Projet de centrale photovoltaïque de *Saint Léonard de Noblat*

Ensemble des avis & Réponse à l'avis de la MRAe

Réponse à l'avis de la MRAe

Ce document constitue le mémoire en réponse à l'avis de la MRAE.

Illustration 2 : répartition des sondages par rapport aux unités pédologiques définies en première approche (source : ECTARE)

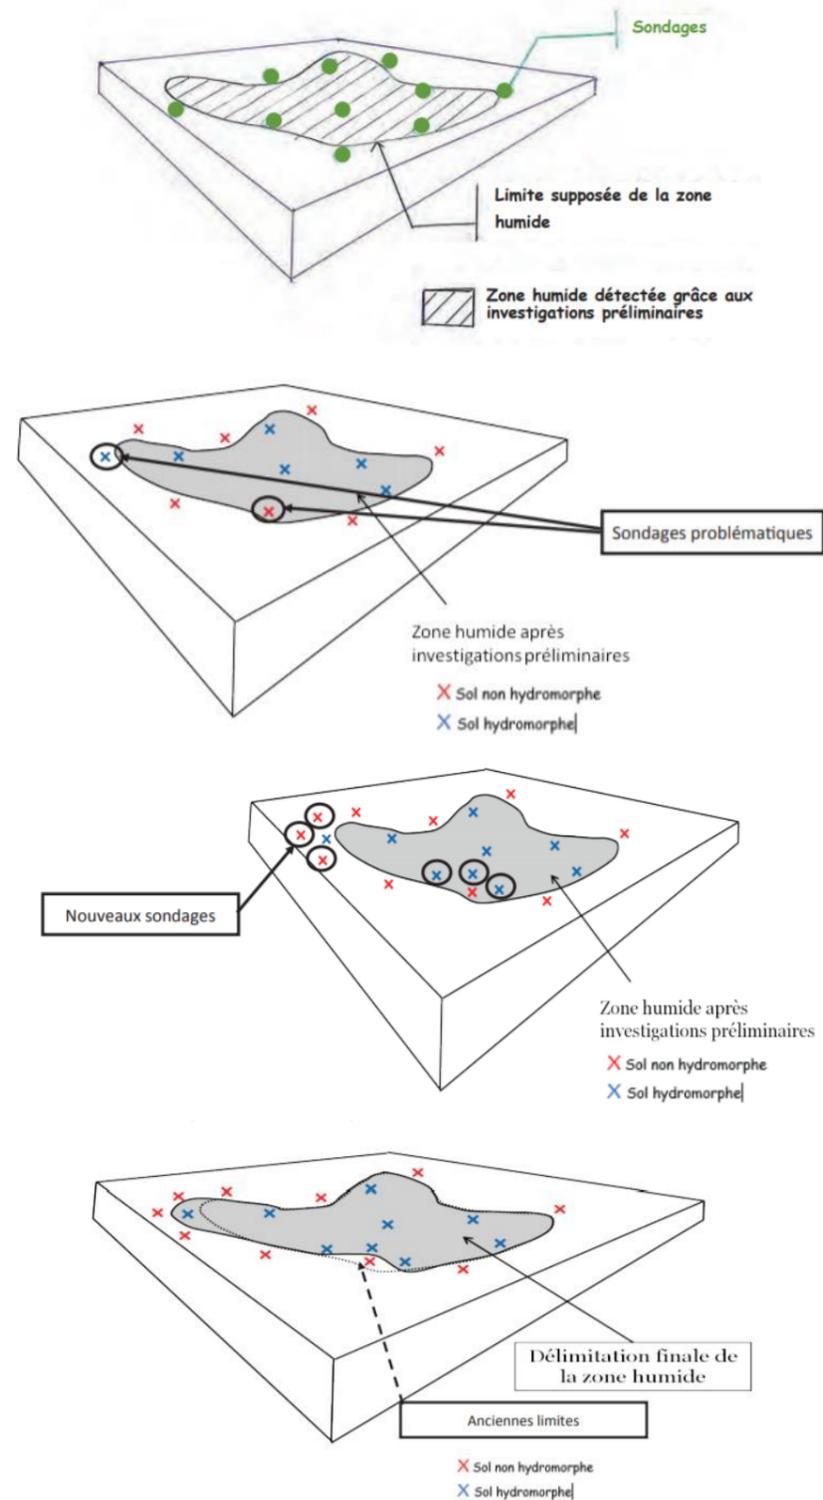
Selon le critère pédologique, après 18 sondages réalisés en octobre et en novembre 2019, l'étude conclut à la présence d'une zone humide d'environ 300 m² en partie ouest du site d'étude et qui sera évitée en totalité par le projet. La MRAE demande que la méthode de caractérisation des zones humides (critère pédologique ou floristique) sur l'aire du projet soit explicitée et complétée, en conformité avec les dispositions de l'article L.211-1 du code de l'environnement, modifié par la loi du 24 juillet 2019. De même des précisions en termes de gestion des eaux pluviales sont attendues pour ce qui est de l'impact du projet sur l'environnement (présentation de tests d'infiltration et détermination de la surface du bassin versant intercepté).

Sur les 18 sondages réalisés au sein de l'AEI, 3 ont permis de mettre en évidence des sols de « zones humides » au sens de l'arrêté du 1^{er} octobre 2009, correspondant à des sols hydromorphes de type Va et Vb (redoxisols). Ces sols se développent en marge d'une zone de source captée par un puits, au niveau des espaces verts localisés en partie Ouest de l'AEI, déjà définis en tant que zones humides sur le critère floristique.

Les méthodologies de caractérisation et de délimitation des zones humides mises en œuvre dans le cadre du projet à l'échelle de l'AEI sont conformes à l'arrêté du 24 juin 2008 modifié et respectent les dispositions de l'article L.211-1 du code de l'environnement, modifié par la loi du 24 juillet 2019.

Illustration 4 : délimitation des bassins versants et sous bassins versants à l'échelle de l'AEI (source : Artelia)

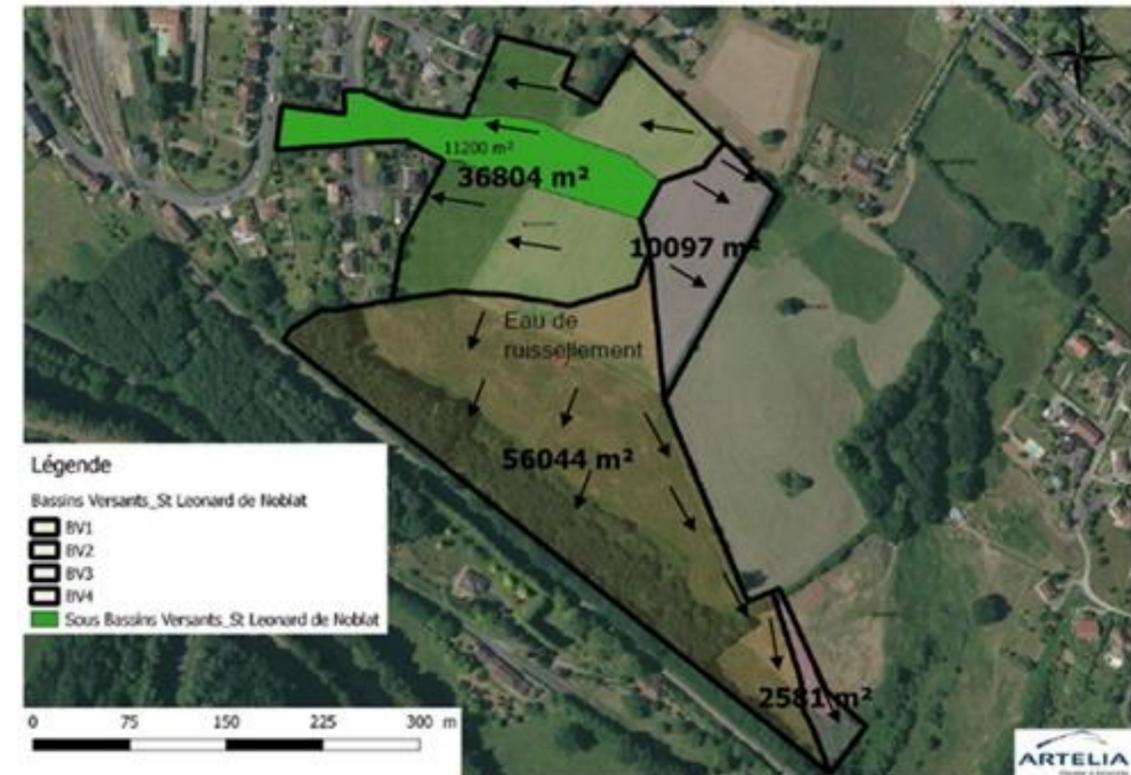
Selon le critère pédologique, après 18 sondages réalisés en octobre et en novembre 2019, l'étude conclut à la présence d'une zone humide d'environ 300 m² en partie ouest du site d'étude et qui sera évitée en totalité par le projet. La MRAE demande que la méthode de caractérisation des zones humides (critère pédologique ou floristique) sur l'aire du projet soit explicitée et complétée, en conformité avec les dispositions de l'article L.211-1 du code de l'environnement, modifié par la loi du 24 juillet 2019. De même des précisions en termes de gestion des eaux pluviales sont attendues pour ce qui est de l'impact du projet sur l'environnement (présentation de tests d'infiltration et détermination de la surface du bassin versant intercepté).

En réponse à l'attente formulée par la MRAE, EDF Renouvelables souhaite apporter les précisions ci-après, en complément de l'analyse présentée dans l'étude d'impact pages 234 à 239 :

Dans le cas d'espèce, l'aire d'étude immédiate du projet est constituée de quatre sous-bassins versants :

Le coefficient d'imperméabilisation de la quasi-totalité du site (105 451 m² sur 105 526 de bassins versants) ne sera pas modifié, car :

Illustration 5 : carte indicative d'analyse des covisibilités théoriques sur l'AEI (prenant en compte la végétation et le bâti) et des secteurs fréquentés (habitat, voirie, sites touristiques) à plus d'1km ayant des vues réelles sur les terrains d'étude

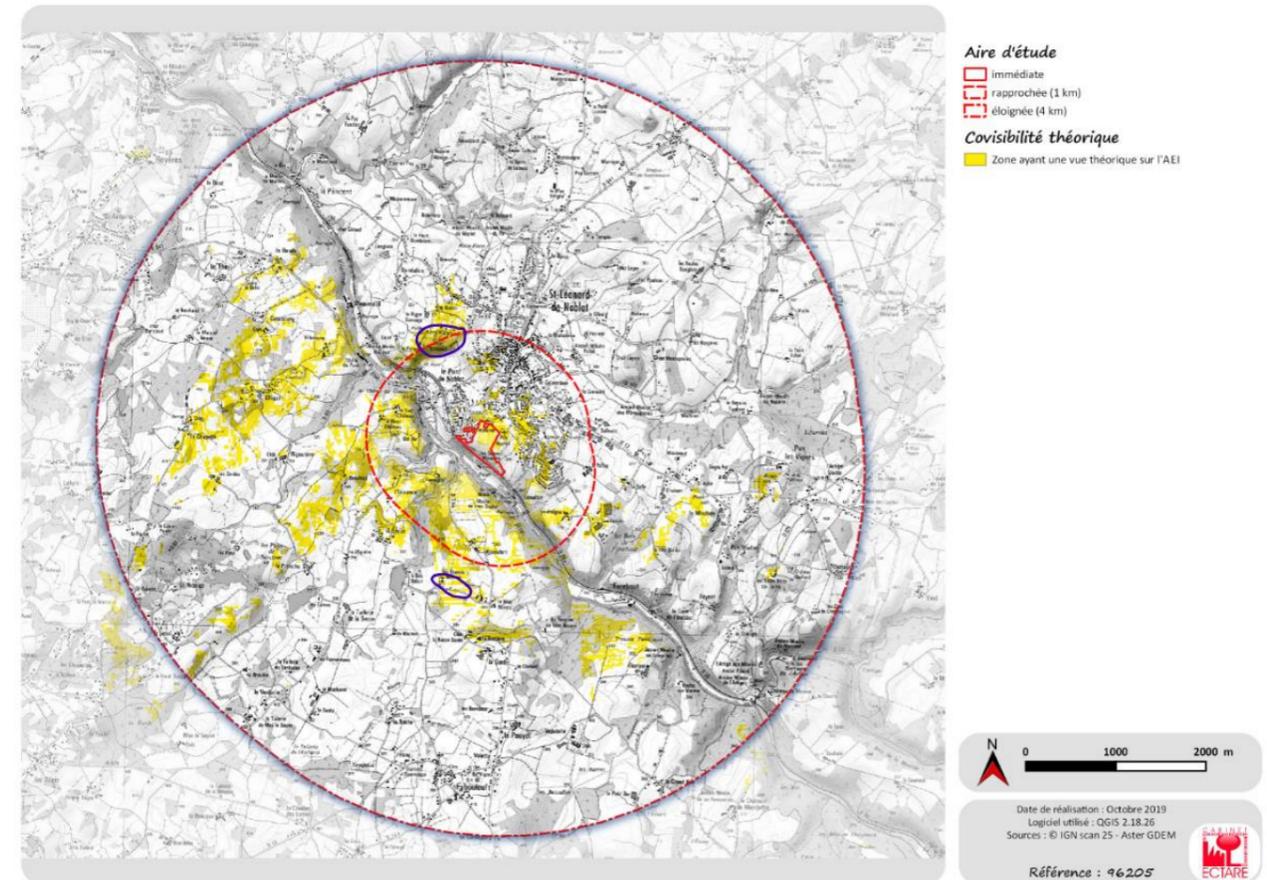
La MRAe souligne que le contexte patrimonial particulièrement riche du secteur et les vues clairement établies sur le site du projet, interrogent sur l'opportunité du site d'implantation retenu.

L'ensemble des sites fréquentés, depuis lesquels une interaction visuelle de la collégiale avec les terrains d'étude est possible, ont bien été analysés et les intervisibilités réelles ont été infirmées au regard de la distance, de la végétation ou de masques visuels bâtis, et parfois confirmées : l'analyse fine a alors été retranscrite dans l'étude d'impact, actant par ailleurs la volonté de transparence du porteur de projet.

Une telle interaction visuelle n'est possible que depuis deux lieux : les Queues Neuves et Puy-Lassaud. Ces deux lieux ont une sensibilité moyenne à faible. Compte-tenu de l'insertion paysagère de la centrale, l'incidence résiduelle depuis ces lieux est faible à négligeable (cf. analyse page 305 et 306 de l'étude d'impact).

Chapitre 5.2

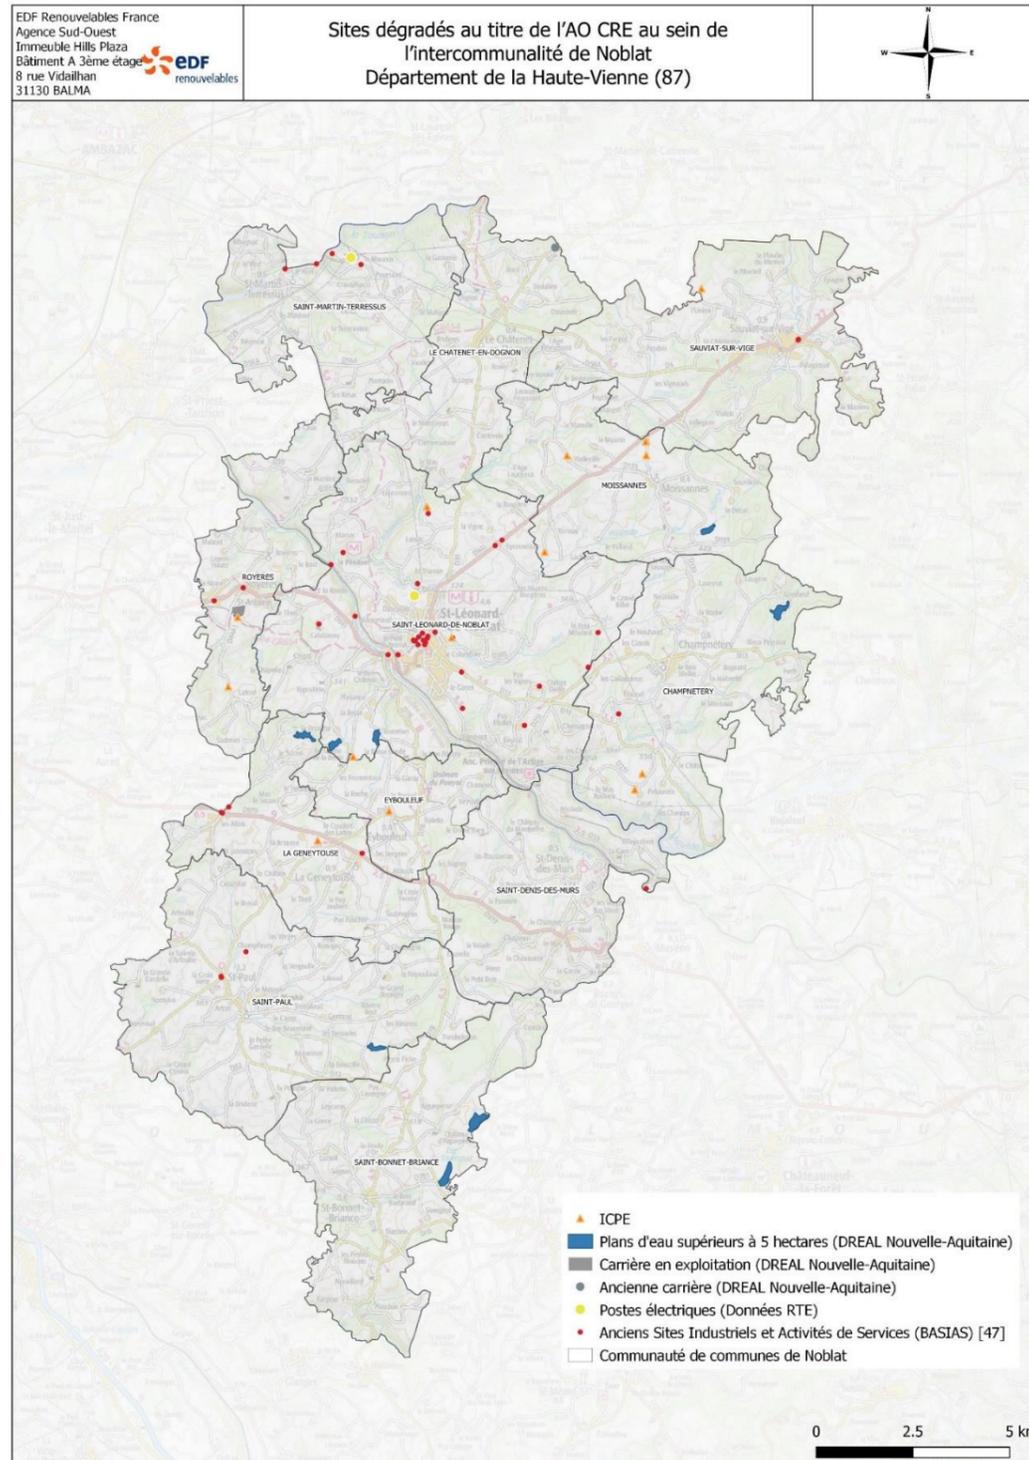
La MRAe relève que le projet ne s'inscrit pas dans le cadre des orientations nationales et régionales privilégiant l'implantation de parcs photovoltaïques sur des sites déjà artificialisés, bâtis ou non bâtis, et qu'une alternative au site retenu pourrait être envisagée même si le raccordement au poste source pourrait s'en trouver rallongé.

Le travail de prospection s'est d'abord concentré sur la recherche de sites dégradés à l'échelle de la Communauté de Communes de Noblat, via les sites institutionnels reconnus (BASOL, BASIAS, Anciennes décharges ou carrières, Plans d'eau, etc.), afin d'identifier tous les potentiels sites dégradés susceptibles d'accueillir un projet de centrale solaire (cf. carte ci-après).

Cette étude n'a pas permis d'identifier des terrains de cette nature et de dimensions suffisantes pour développer un projet solaire techniquement et économiquement viable. En effet, située dans un milieu rural et forestier, la Communauté de Communes de Noblat ne dispose pas de surfaces significatives de sites dégradés pouvant justifier un tel projet.
